リサイクル燃料備蓄センター設工認
設 2-補-009 改 2
2022 年 7 月 25 日

リサイクル燃料備蓄センター
設計及び工事の計画の変更認可申請書
(補足説明資料)

放射性廃棄物の廃棄施設について

リサイクル燃料貯蔵株式会社

第 3.3-3 図 適合性確認対象設備の設工認に記載する設備, 箇所の選定

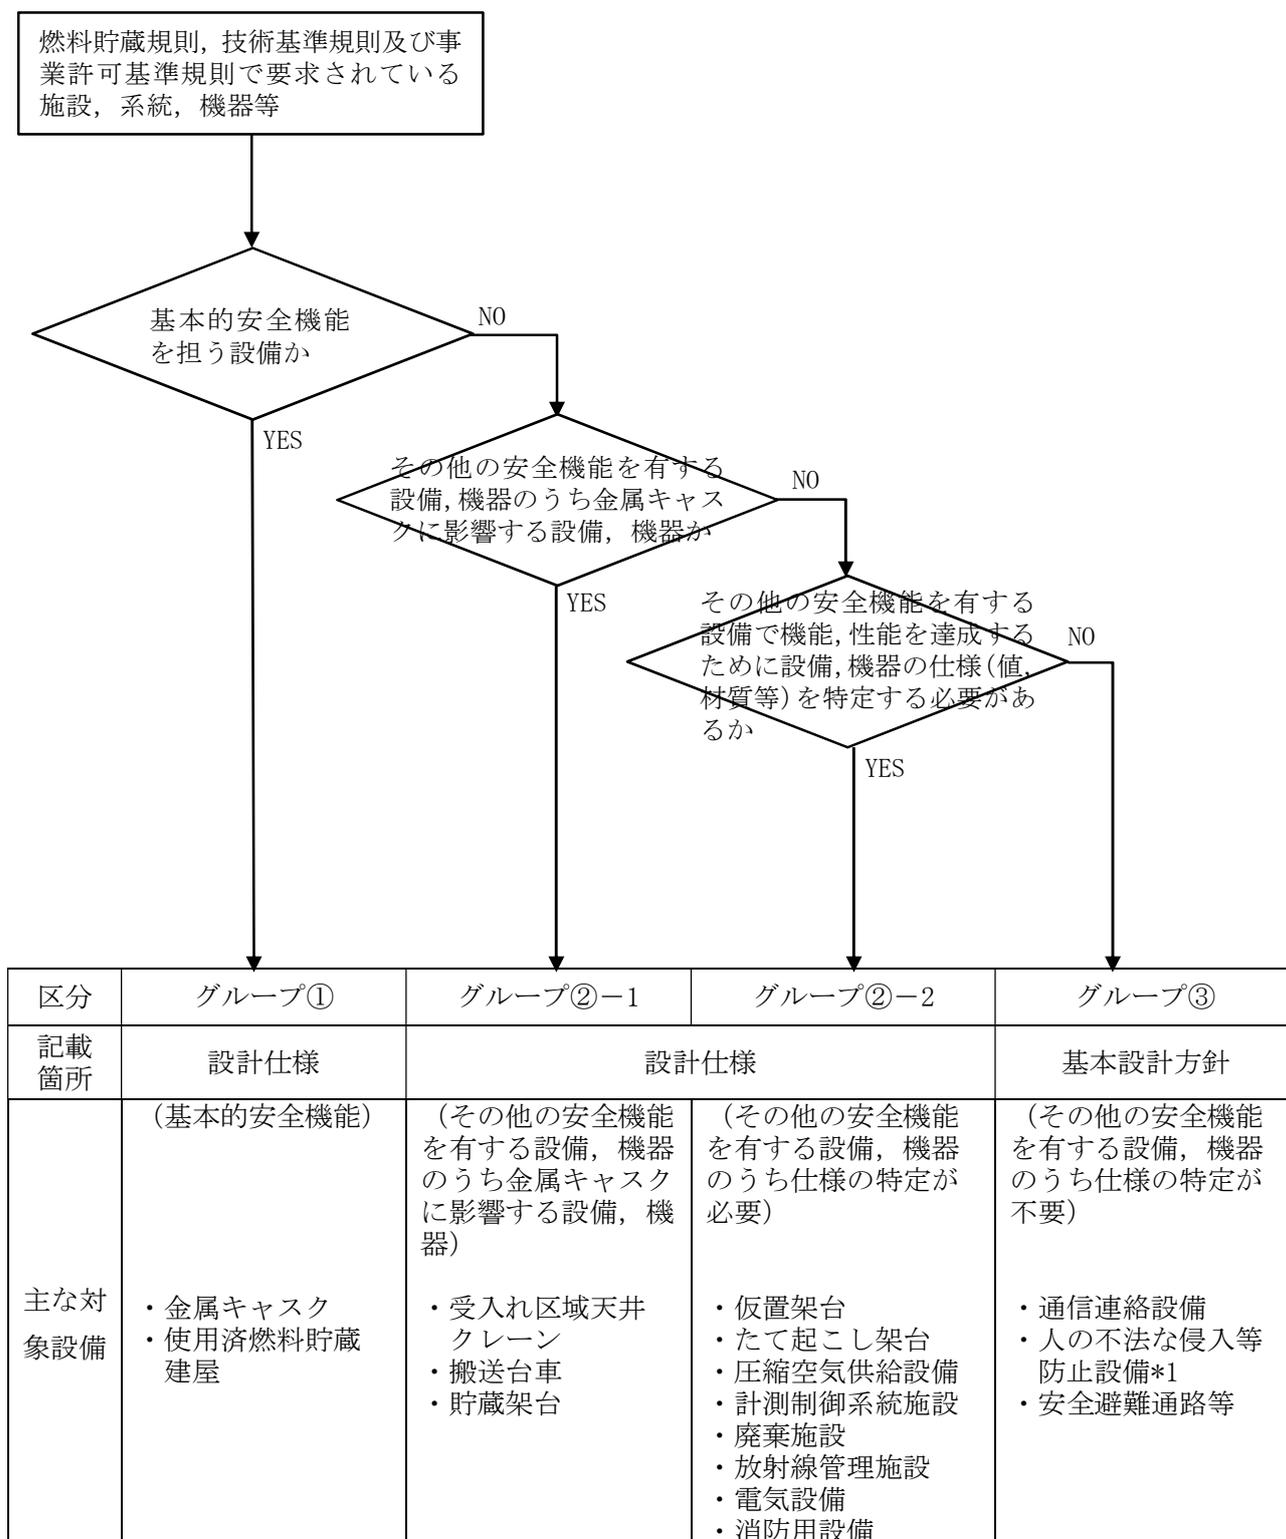
項目	コメント内容
廃棄施設	第3-1表において、廃棄物貯蔵室に対して第19条に○が付いていない。一方で、要目表には廃棄物貯蔵室が記載されている。どのような考え方に基づいてこのような記載としたのか、考え方を整理すること。

「使用済燃料貯蔵施設の位置、構造及び設備の基準に関する規則」第18条第2項「使用済燃料貯蔵施設には、十分な容量を有する放射性廃棄物を保管廃棄する施設を設けなければならない。」に従い、事業変更許可申請書では放射性廃棄物を保管廃棄する施設として廃棄物貯蔵室を記載している。

設工認申請書の要目表の記載に関しては、設工認申請書 添付書類2 第3.3-3図「適合性確認対象設備の設工認に記載する設備、箇所の選定」のフロー（参考参照）に従って判断することとしている。具体的には、

に関して，aとb・c・dのいずれかを満たす設備を対象としている。そのため，aとdを満たす廃棄施設に属する廃棄物貯蔵室を要目表に記載している。

それに対し，設工認申請書 第3-1表は，機器・設備が「使用済燃料貯蔵施設の技術基準規則（技術基準規則）」のどの条文に該当しているかを示しているものである。

技術基準規則 第19条（廃棄施設）では，第1項に「（放射性廃棄物を保管廃棄する設備を除く。）」との記載がある。そのため，保管廃棄設備しか有さない当社の使用済燃料貯蔵施設は第19条の適用を受けないため，第3-1表の廃棄物貯蔵室に対して第19条に○をつけていない。

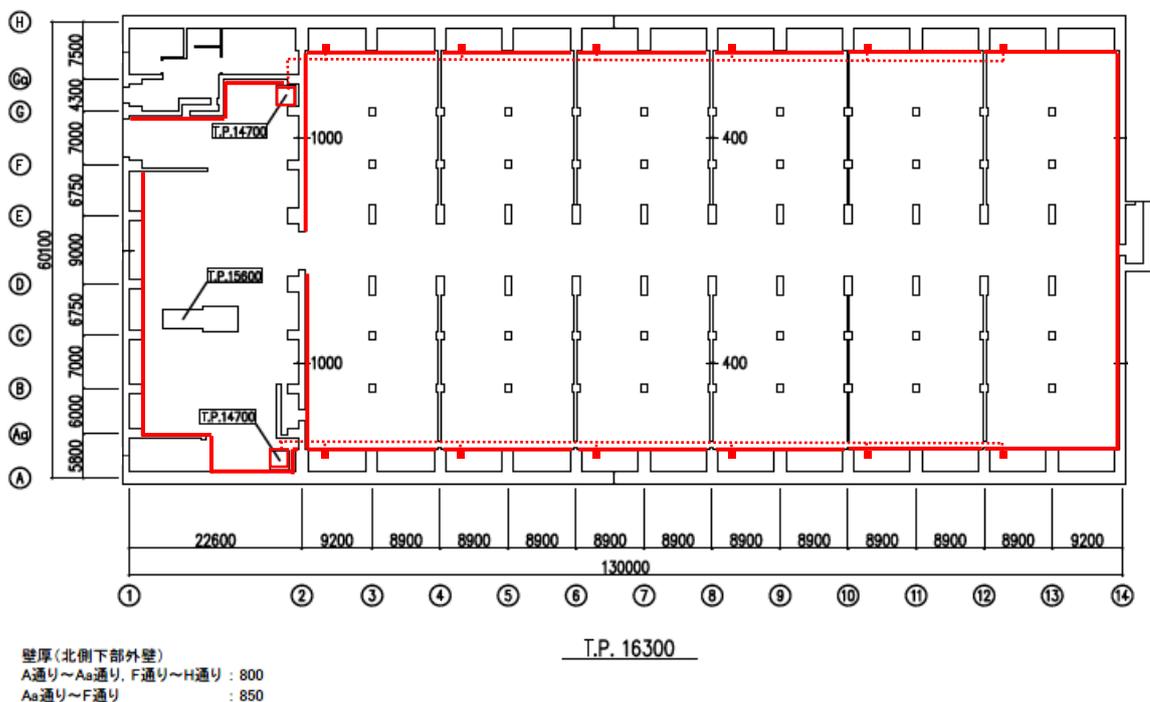
項目	コメント内容
汚染の拡大防止 (第20条)	・結露水の発生や雨水の浸入の際に使うドレンサンプの位置と、各キャスクや側溝の位置からドレンサンプまでのルートを、平面図に図示して説明すること。

使用済燃料貯蔵建屋のドレンサンプの位置、側溝、及び埋設配管の位置は以下の通りである。

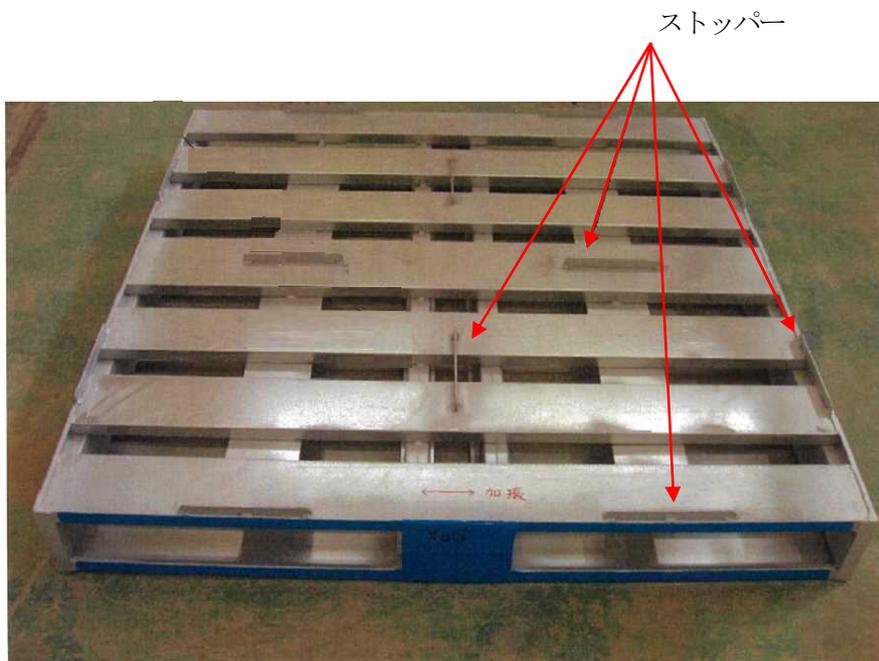
項目	コメント内容
津波 (第8条) (廃棄施設)	(設2-補-009) 原子力施設におけるドラム缶の多段積み保管にあたっては、過去の原子力発電所における震災経験も踏まえ、転倒防止の強化策が実施されている。当該設備において説明がないが、対策、考え方について説明のこと。 又、漂流防止設備は地震時の転倒防止効果も期待できるのか。

廃棄物貯蔵室では、200Lドラム缶約100本相当を3段積みとし、各段のドラム缶4本をバンドで固定し、横ずれ防止のストッパーを設けたパレットに乗せることで転倒防止対策を実施する。

原子力発電所では、最上段のみドラム缶4本の外周をバンドで固縛している。

当社では、各段のドラム缶4本の外周をバンドで固縛する。

また、バンドで固縛したドラム缶はストッパー付きのパレットに積載する。積載するドラム缶が4本に満たない場合は、空のドラム缶を組み合わせ4本1組とする。(ストッパー付きパレットの画像は以下参照)

なお、漂流防止設備は、通常状態においてドラム缶及びパレットを固縛するものではないため、転倒防止には寄与しない。
